Název a evidenční číslo Stavby: III/27214 Dražice, most ev.č. 27214 -2 přes Jizeru v Dražicích Název stavebního objektu/provozního souboru (SO/PS): Most ev. č. 27214-2	Číslo SO/PS / číslo Změny SO/PS: 201/5	Číslo ZBV: 6
--	--	----------------------------

Změnový list

ZÁPIS**o projednání ocenění soupisu prací a ceny stavebního objektu/provozního souboru
pro všechny skupiny - pro ZBV číslo: 6**

Obsah protokolu: Zaměření a výpočet kubatury pracovní plošiny mezi OP1 a P2

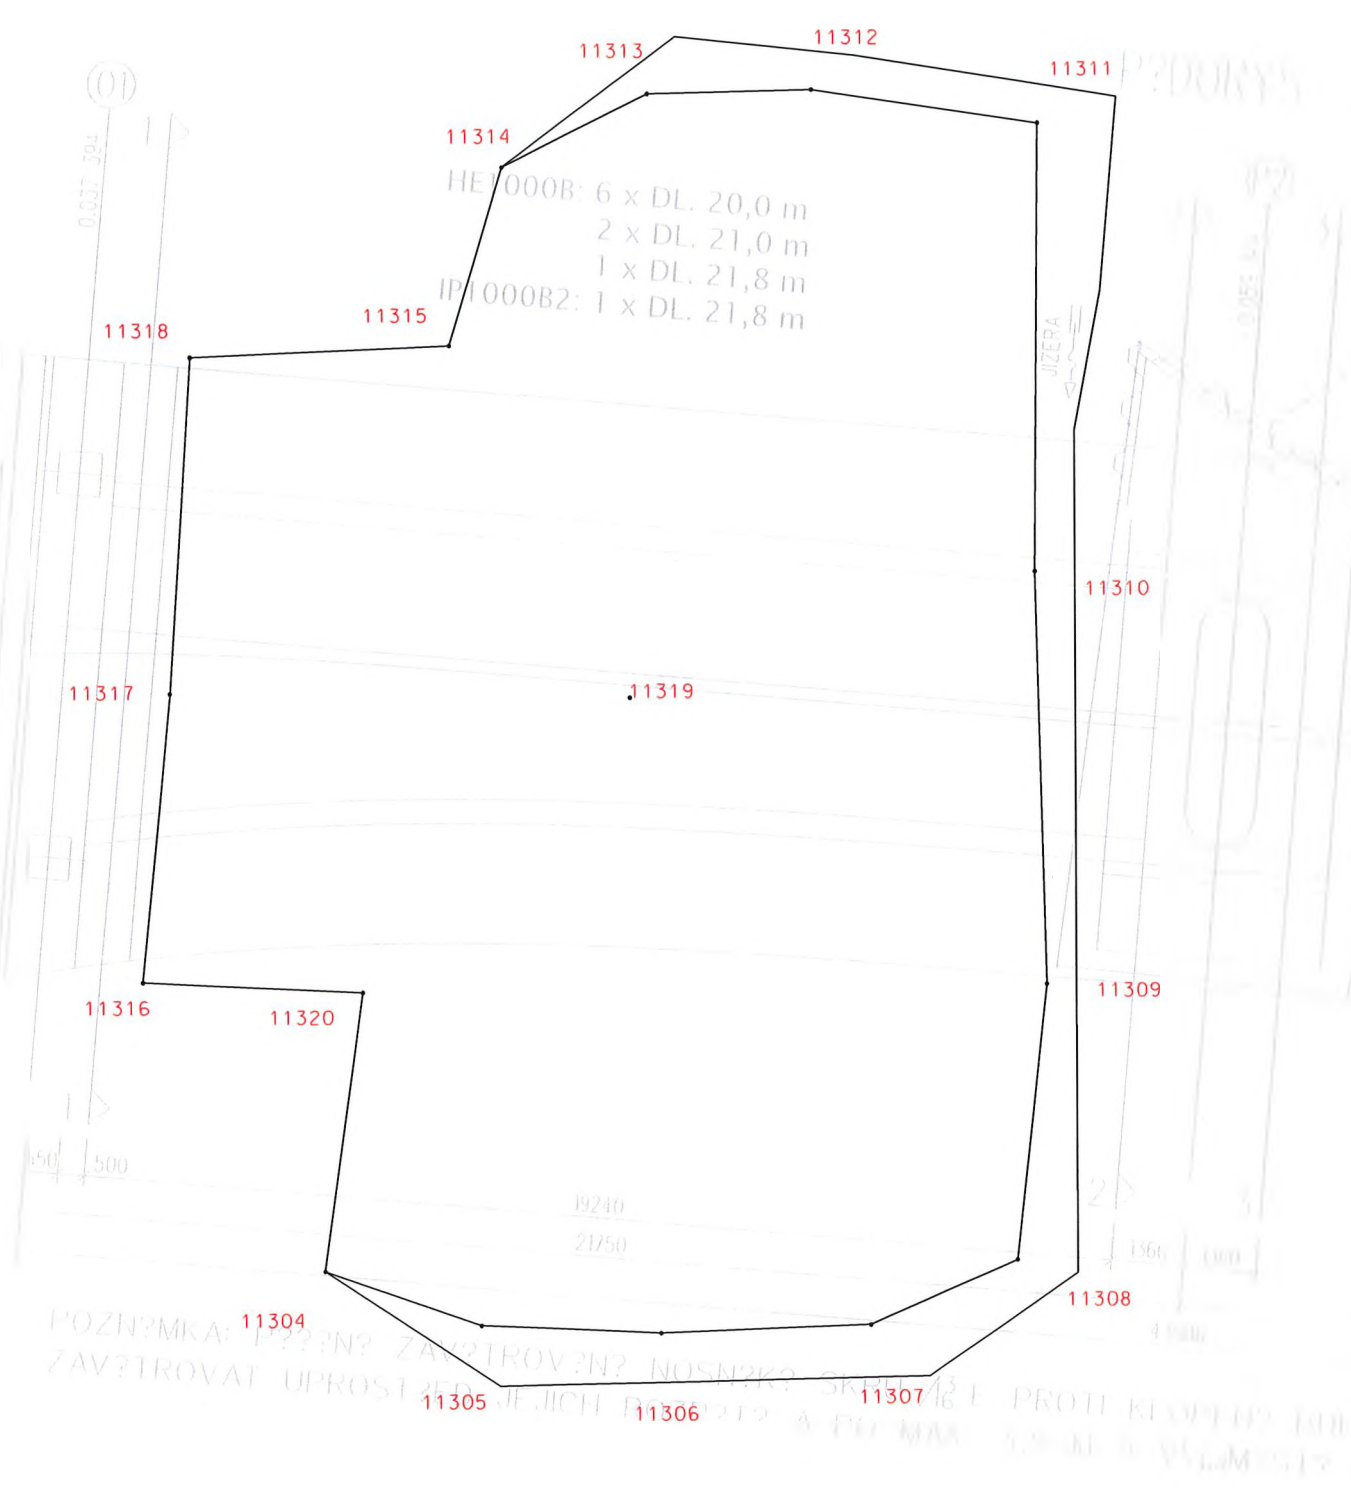
- 2.) Nutné provedení dočasného zásypu, respektive manipulační plošiny pro zajištění bezpečného provádění mikrozáporového pažení, které bylo předmětem ZBV č. 4 - mikrozáporové pažení.

- zajištění přístupu a stability vrtné soupravy a potřebné mechanizace
- dodržení potřebného BOZP prací
- zavázání výdřevy mikrozáporového pažení do terénu na úrovni nivelety základové spáry OP 1
- omezení přístupu vody k patě svahu výkopu.

Název kubatury/plochy/délky:	Kubatura	Plocha	Délka
násyp pracovní plošiny mezi OP1 a P2	491 m ³	317 m ²	m

PODÉLNÝ ŘEZ 1:100

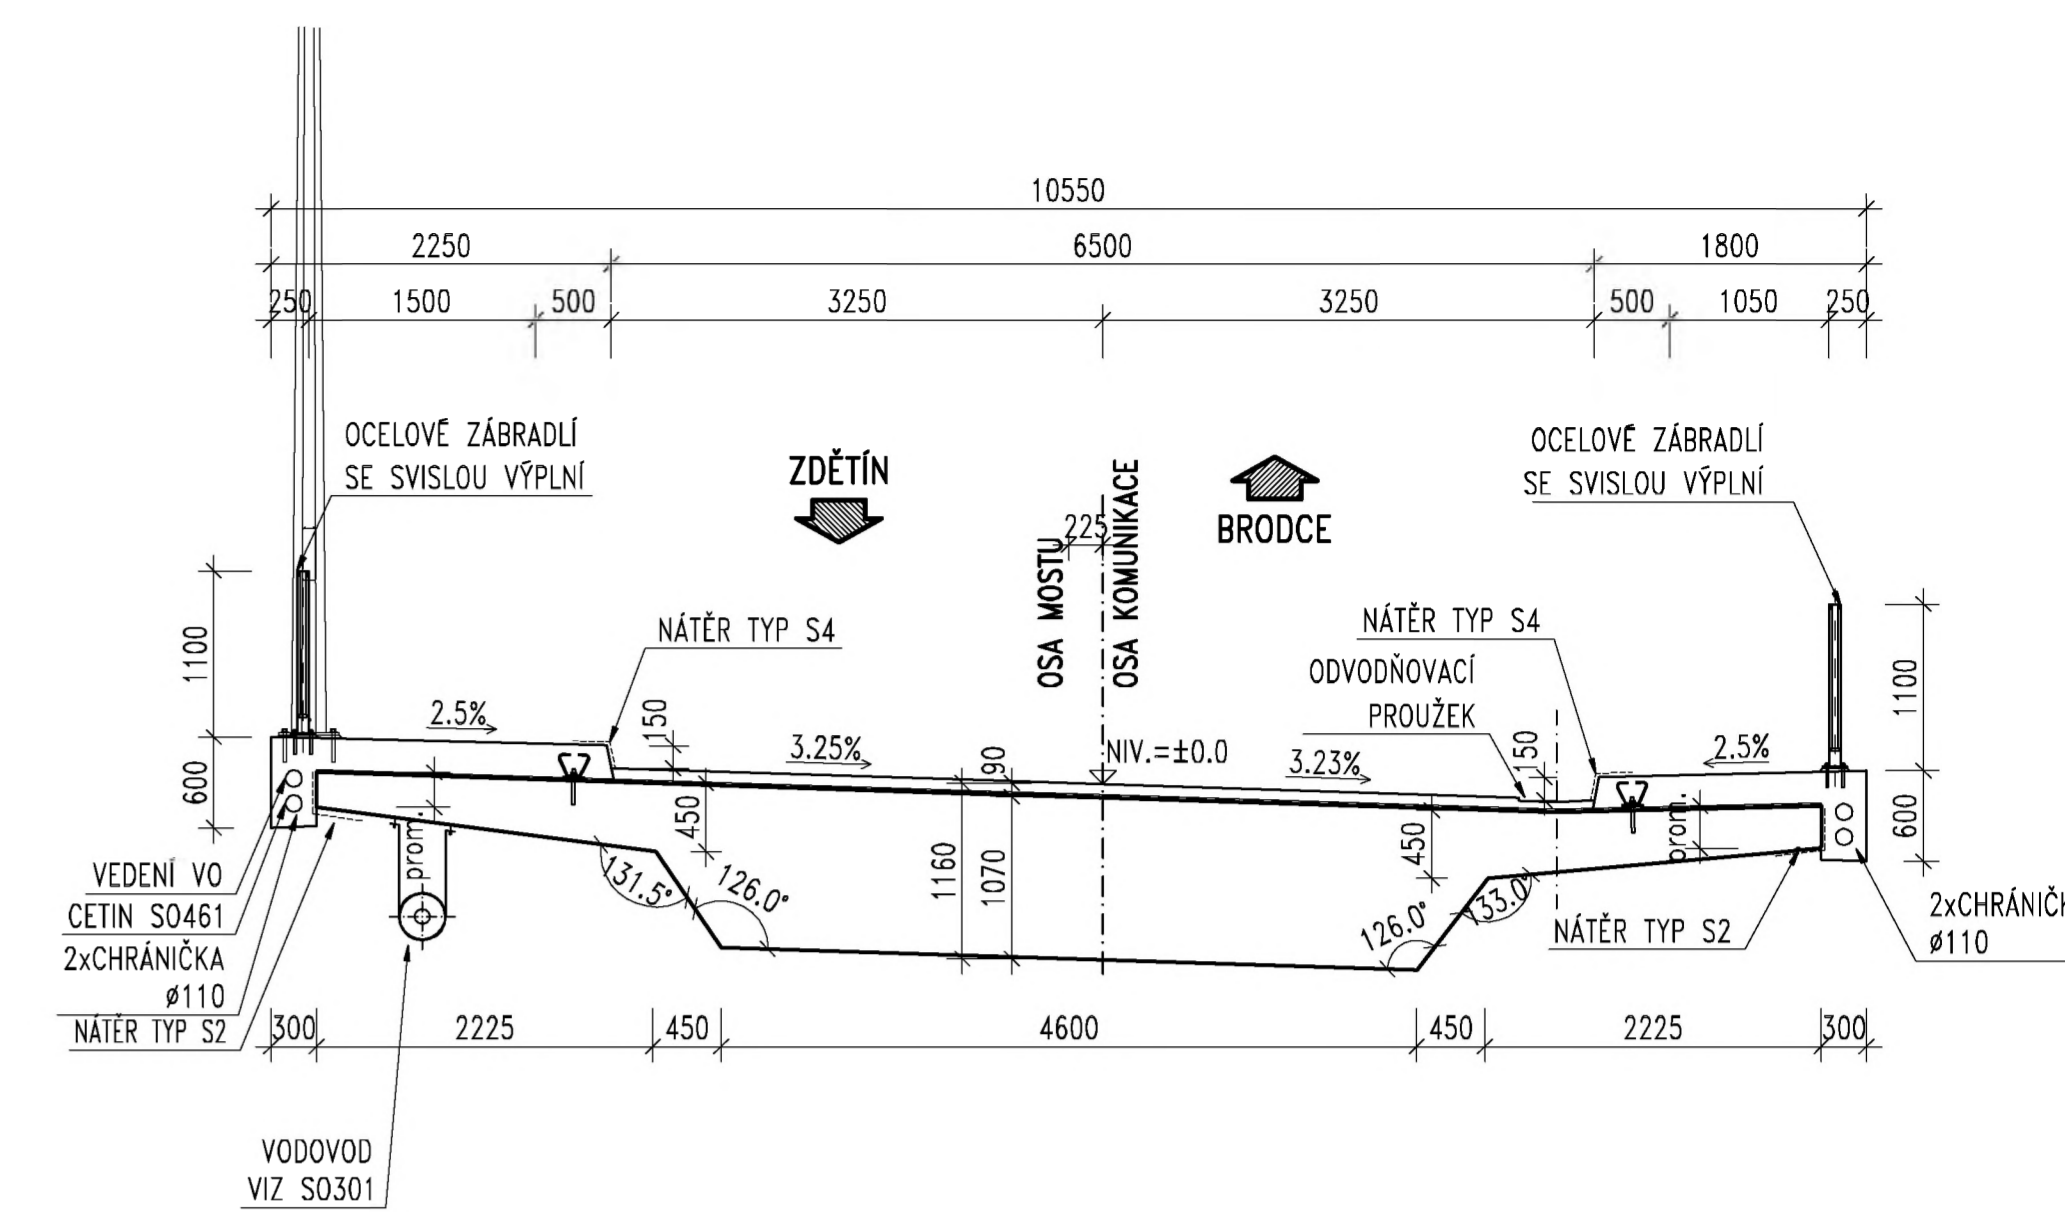
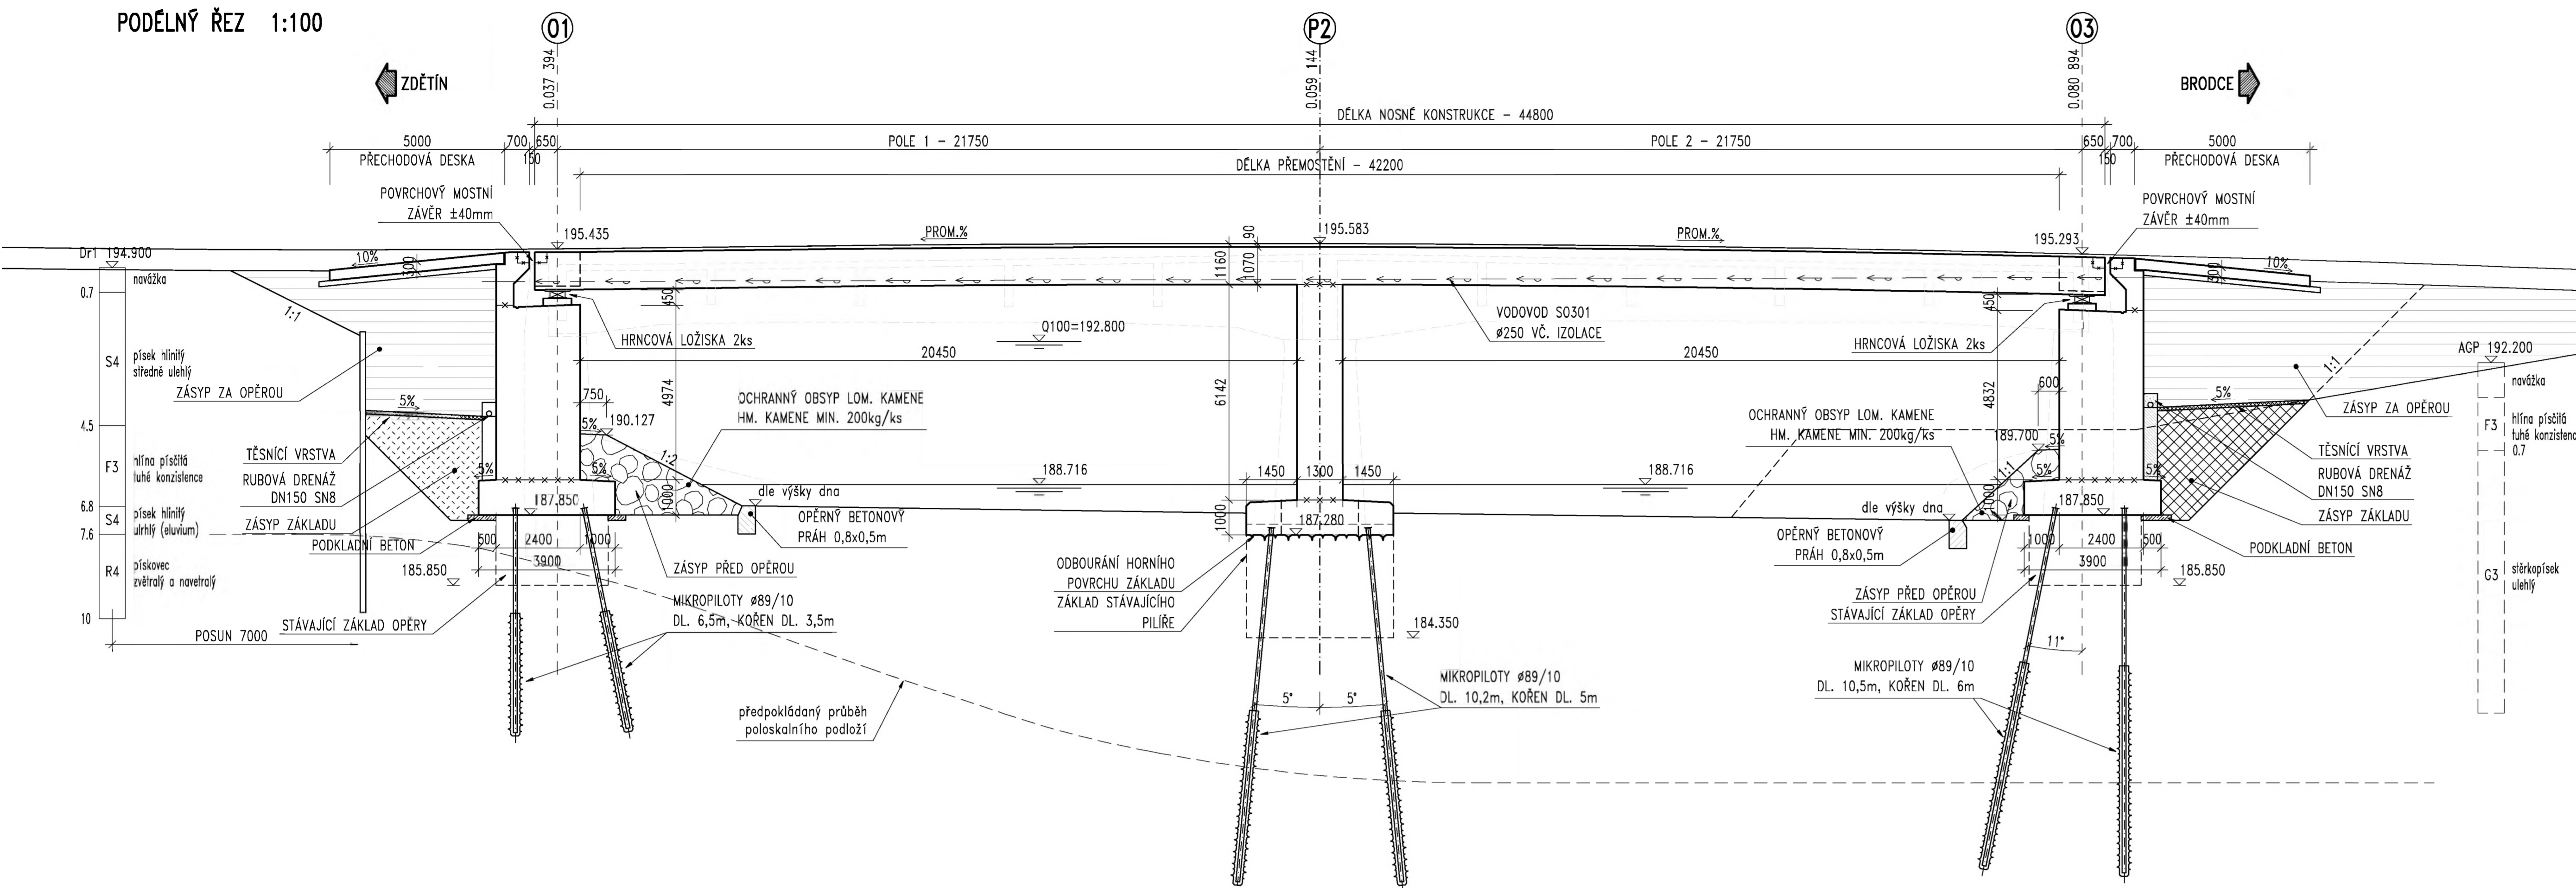
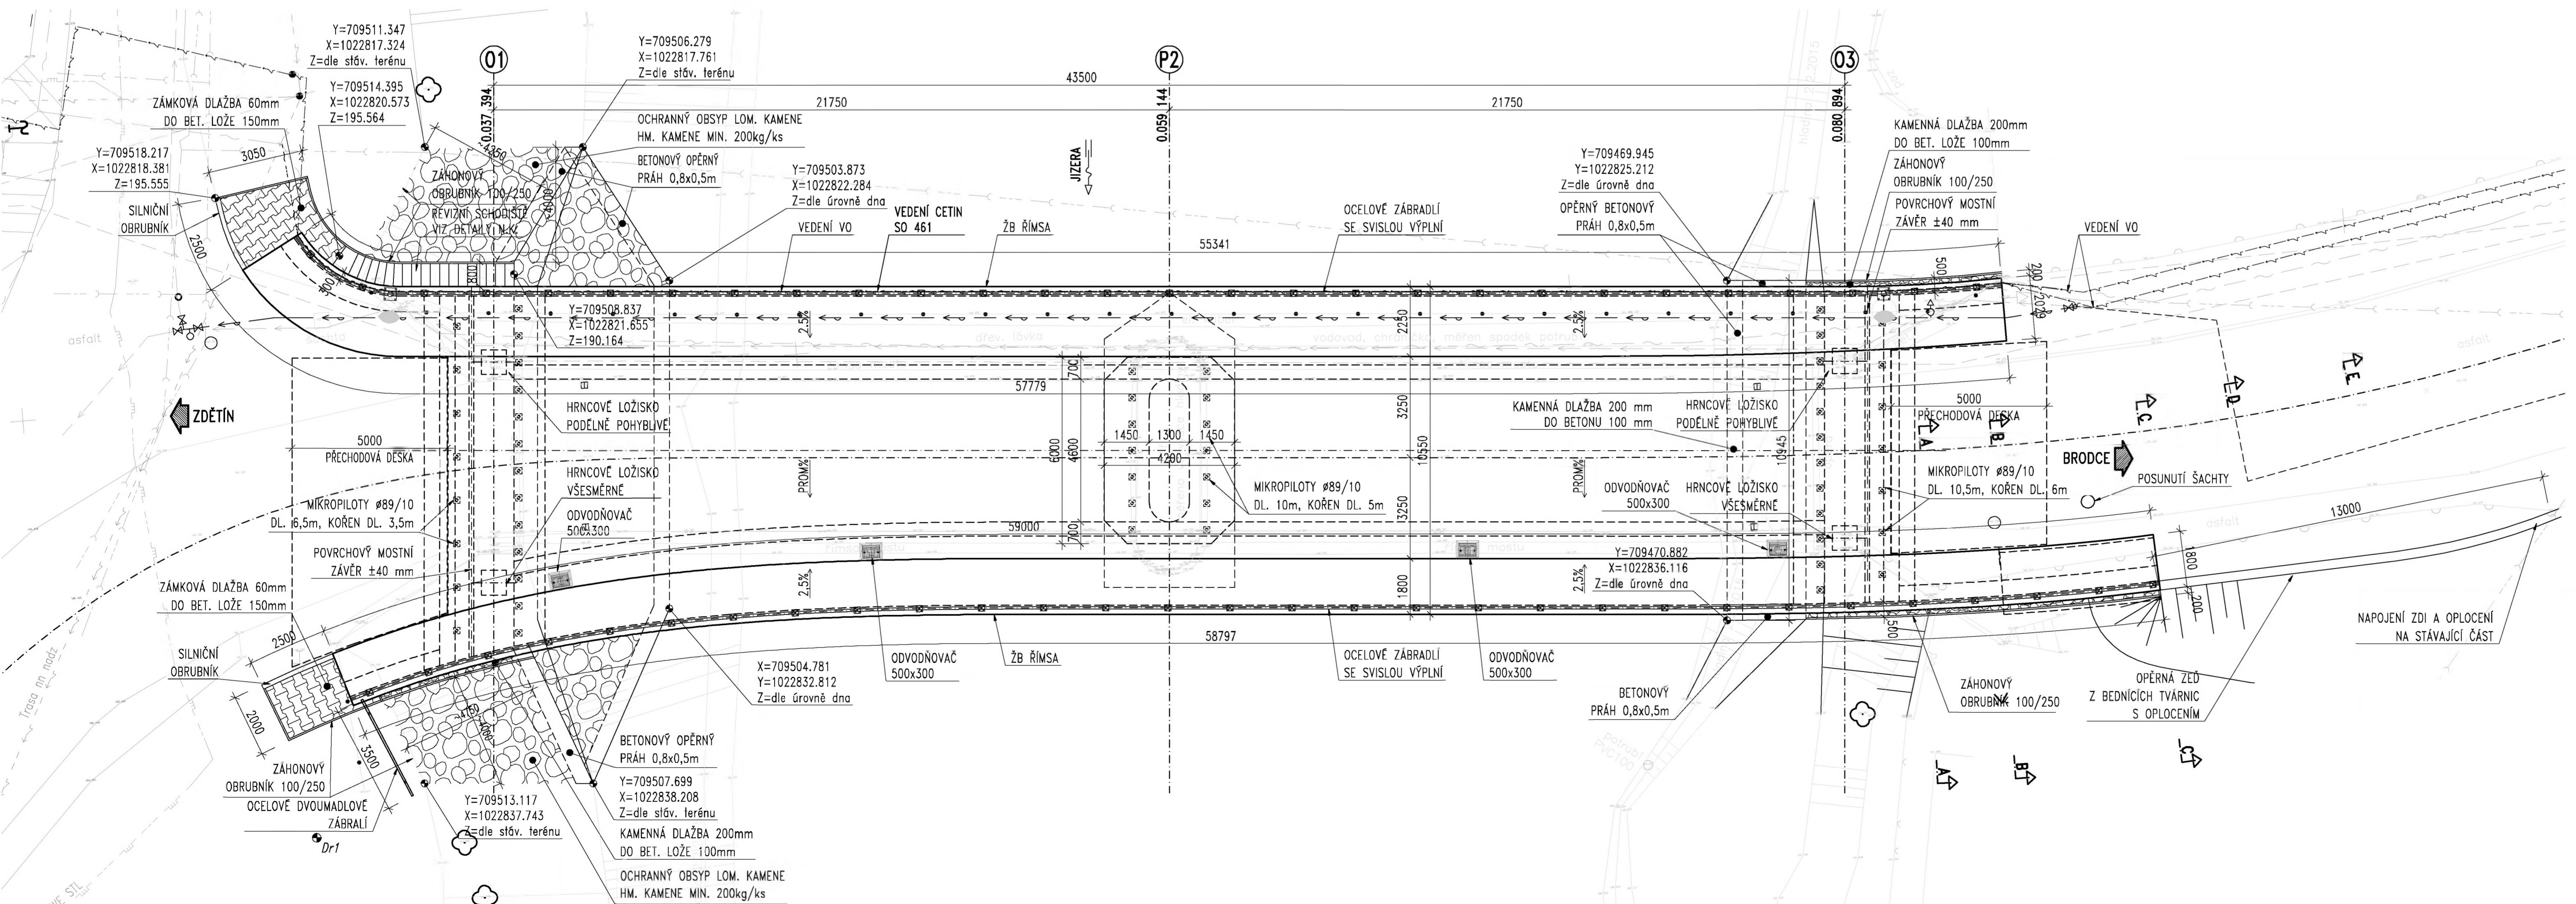
Po provedení spodní stavby a nosné konstrukce SO 201 byla v zadávací dokumentaci stavby uvažována obnova svahů koryta pod mostem do původního stavu, tzn. že opěry budou zaklesnuté do břehových svahů vodoteče a jejich opevnění provedeno kamennou dlažbou do lože z betonu. Po dokončení konstrukčních celků spodní stavby a provedeném místním šetření za účasti zástupce Povodí Labe, KSÚS (zastoupené TDI), projektanta RDS a zhotovitele stavby bylo konstatováno, že tato varianta není z hlediska hydraulických poměrů v korytě ideální, resp. že při zvýšených průtocích by mohlo docházet k vymílání břehů v oblasti, kde by se koryto rozšiřovalo až k opěrám.

Protože rozšíření svahu a následné navýšené výměry opevnění dlažbou a podkladního betonu dle zadávací dokumentace by znamenalo výrazné navýšení nákladů na její provedení, zhotovitel ve spolupráci s projektantem RDS navrhl provést samotné opevnění opěr záhozem z lomového kamene 200 – 300 kg. Svah bude proveden tak, aby úsek pod mostem liniově navazoval na stávající svahy před a za objektem mostu. Provedením z lomového kamene navíc v souladu s požadavkem Povodí vznikne přetvárný konstrukční celek s možností případného doplnění kamene nebo opravy v případě vysokých povodňových průtoků.

3.) Po dokončení konstrukčních celků spodní stavby a provedeném místním šetření za účasti zástupce Povodí Labe, KSÚS (zastoupené TDI), projektanta RDS a zhotovitele stavby bylo konstatováno, že varianta obnovy svahů koryta pod mostem do původního stavu dle zadávací dokumentace není z hlediska hydraulických poměrů v korytě ideální, resp. že při zvýšených průtocích by mohlo docházet k vymílání břehů v oblasti, kde by se koryto rozšiřovalo až k opěrám. Na základě tohoto zjištění Povodí Labe, jakožto správce vodního toku) požaduje provést stavebně – technické opatření. Toto opatření navrhne zhotovitel ve spolupráci s projektantem RDS.
